MODELLI: Elettroseghe 115 E - 117 E - 119 E - E 1500 - E 1700 - E1900
OGGETTO: Nuovo kit interruttore

BOLLETTINO - BULLETIN

GRUPPO • GROUP	4
NR • NO	
DATA • DATE	01-05

MODELS: Electricsaws 115 E - 117 E - 119 E - E 1500 - E 1700 - E1900
SUBJECT: New switch up-grade

Fig. 1

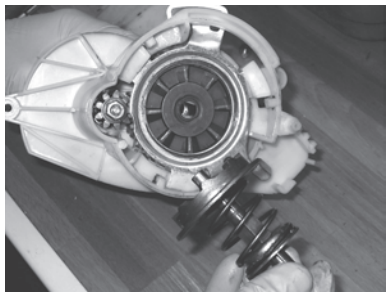
1) Smontare il carter supporto motore (Cod. 51010025AR) dalla carcassa (Vedi Fig. 1)

Fig. 3

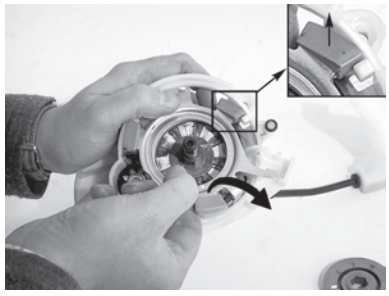
3) Montare il rotore e la nuova flangia (Cod. 51010191) sul nuovo carter supporto motore (Cod. 51010184 - Fig. 3-4-5)

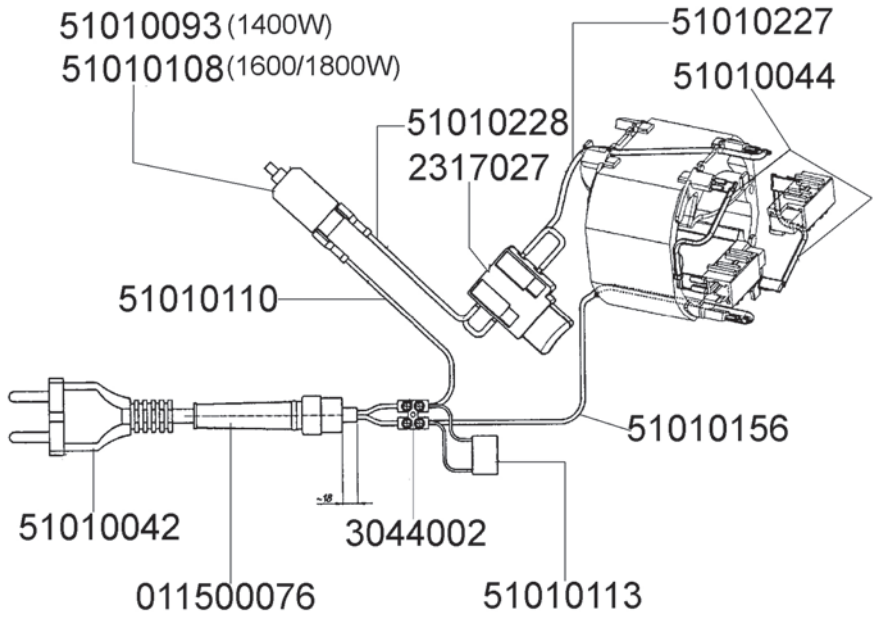
ATTENZIONE: Rispettare i collegamenti dei cavi elettrici (Vedi schizzo)

Fig. 1

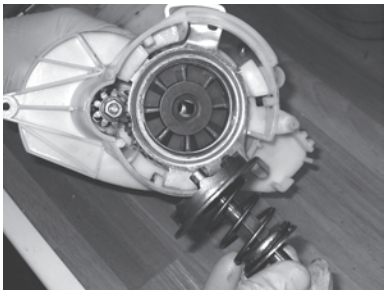
1) Remove motor support (P/N 51010025AR) from the case (See Fig. 1)

Fig. 2

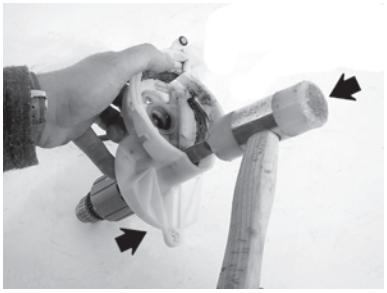
2) Remove the rotor and the brake group from the motor support (See Fig. 2)

Fig. 3

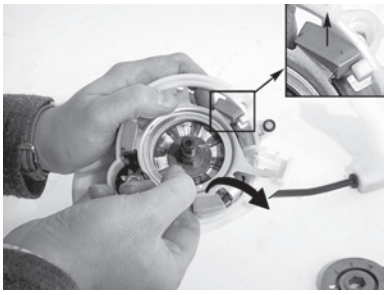
3) Fit the rotor and the new flange (P/N 51010191) into the new motor support case (P/N 51010184 - Fig. 3-4-5)

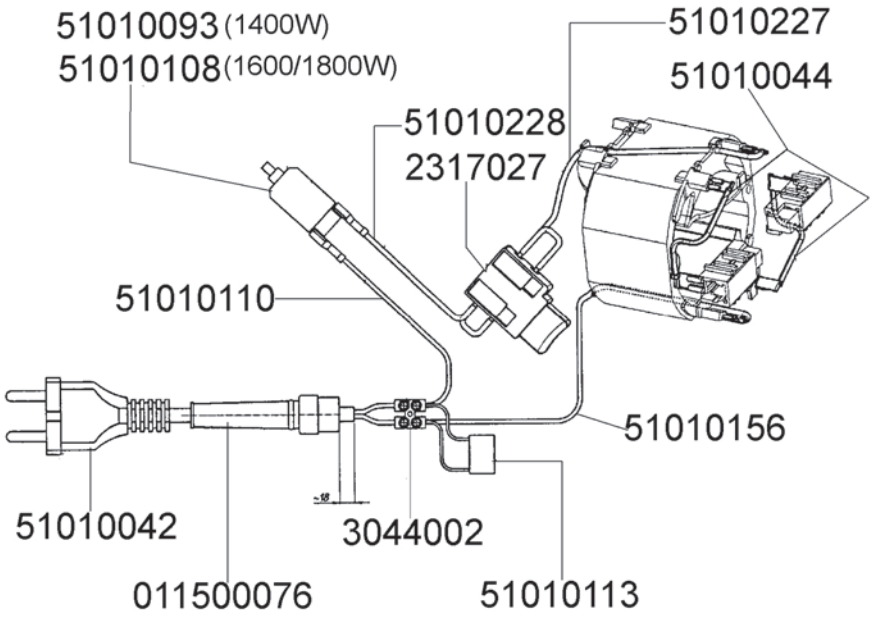
IMPORTANT: Follow the cable alignments as per the drawing

Fig. 1

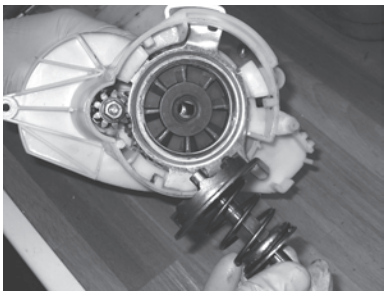
1) Desmontar el carter soporte motor(Cod. 51010025AR) (Ver Fig. 1)

Fig. 2

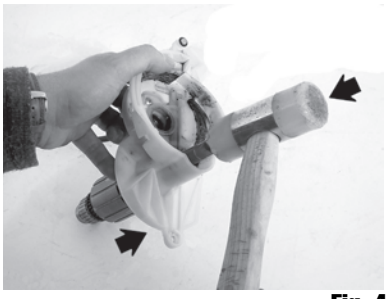
2) Desmontar el rotor y el equipo del freno desde el carter soporte motor (Ver Fig. 2)

Fig. 3

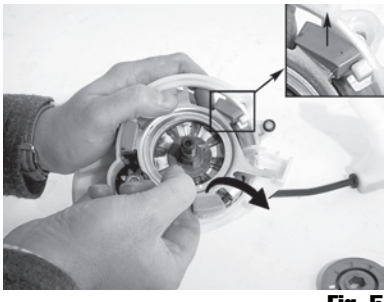
3) Montar el rotor y la nueva brida(Cod. 51010191) en el nuevo carter soporte motor (Cod. 51010184 - Fig. 3-4-5)

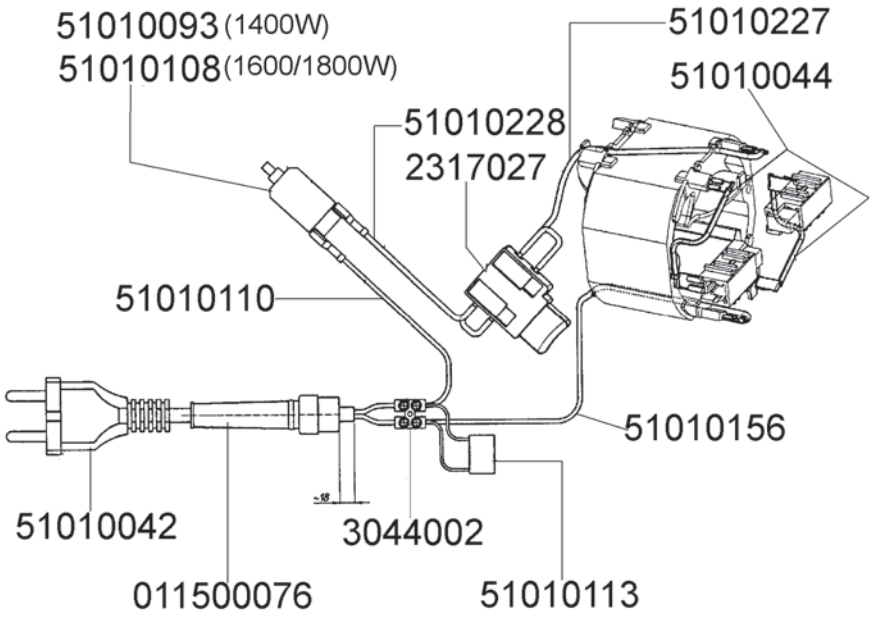
ATTENCION: Respetar las conexiones de los cables electricos (Ver dibujo)
